**Контрольная форма обследования доступности приоритетных объектов и услуг  
социальной инфраструктуры для инвалидов и других МГН.**

**Наименование объекта:** Муниципальное бюджетное общеобразовательное учреждение средняя общеобразовательная школа № 22 им. С.Н. Пальчука сельского поселения «Посёлок Этыркэн» Верхнебуреинского муниципального района Хабаровского края

**Адрес:** Хабаровский край Верхнебуреинский район п. Этыркэн ул. Школьная, 7

**Дата обследования:** 23.11.2022г.

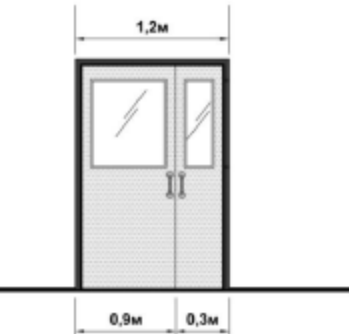
1.1.	Ближайшие к объекту остановки общественного транспорта	<input type="checkbox"/> Нет			
<b>Путь (пути) движения на территории</b>					
1.2.	Является ли маршрут движения гладким, обозначенным и с нескользящим покрытием	<input type="checkbox"/> Нет		 <p>На пути движения цементное покрытие частично разрушено, имеются ямы глубиной до 0,04 м.</p>	<p>- Привести в соответствие</p> <p>- Привести в соответствие</p>

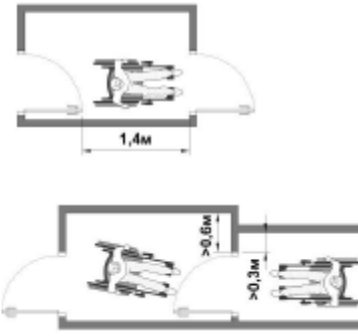
2.3	Наружные лестницы и пандусы должны иметь поручни с учетом технических требований к опорным стационарным устройствам. При ширине лестниц на основных входах в здание 4,0 м и более следует дополнительно предусматривать разделительные поручни.	<input type="checkbox"/> да Измерение: 5м (2,55 и 2,55)		Ширина лестницы составляет 5,10 м, разделительные поручни установлены, ширина подступей и высота подступенка (0,35 м на 0,15м) соответствует требованиям. Краевые ступени обозначены жёлтыми полосами	Соответствует требованиям

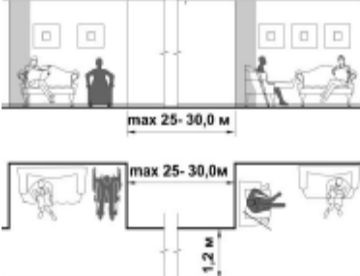
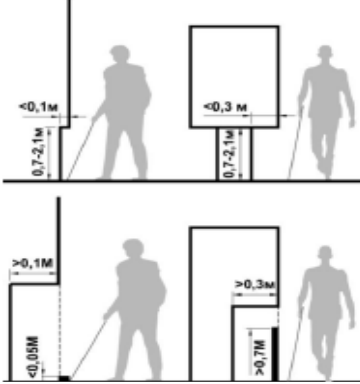
2.11	Размеры входной площадки без пандуса при открывании полотна дверей наружу должны быть не менее 1,4x2,0м или 1,5x1,85м.	<input type="checkbox"/> Да Измерение: 2,55 x 1,85 м			Соответствует требованиям
<b>Дверь (входная)</b>					
2.12	Входные двери должны иметь ширину в свету не менее 1,2 м.	<input type="checkbox"/> да Измерение: 1,5 м		 <p>Ширина входной двери 1,5 м.</p>	Соответствует требованиям
2.13	Наружные двери, доступные для МГН, могут иметь пороги. При этом высота каждого элемента порога не должна превышать 0,014	<input type="checkbox"/> Нет Измерение: 0,05 м		<p>Высота порога у наружной двери – 0,05</p> 	- Привести в соответствие
<b>Тамбур входной</b>

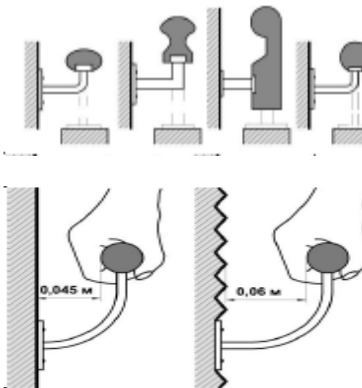
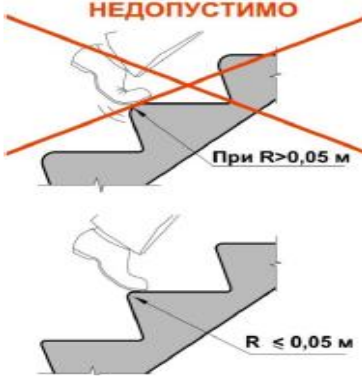
3.2	Доступный маршрут имеет ровную поверхность, обозначен знаками и имеет нескользящее покрытие.	<input type="checkbox"/> Нет			- Привести в соответствие

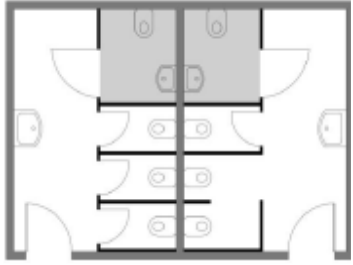
3.11	<p>Поручни рекомендуется применять округлого сечения диаметром от 0,04 до 0,06 м</p> <p>Расстояние в свету между поручнем и стеной должно быть не менее 0,045м для гладких поверхностей и не менее 0,06м для шероховатых поверхностей</p>	<p><input type="checkbox"/> Нет Измерение: 0,08 м</p> <p><input type="checkbox"/> да Измерение: 1,55 м</p>				Соответствует требованиям
3.12	Ребро ступени должно иметь закругление радиусом не более 0,05 м	<input type="checkbox"/> Да				Соответствует требованиям
3.13	Бортики на боковых краях ступеней высотой не менее 0,02 м.	<input type="checkbox"/> Нет Измерение: 0,12 м				- Привести в соответствие

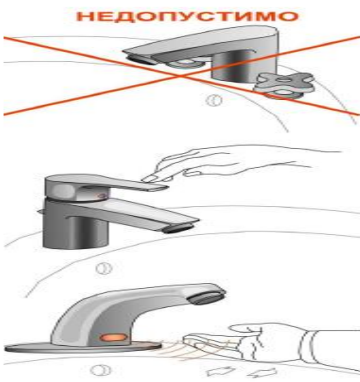
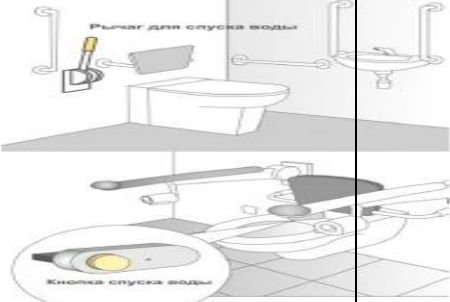
4.2	Информирующие обозначения помещений: - рядом с дверью, со стороны дверной ручки; - на высоте от 1,4 до 1,75 м; - дублирование рельефными знаками	<input type="checkbox"/> Нет			- Привести в соответствие
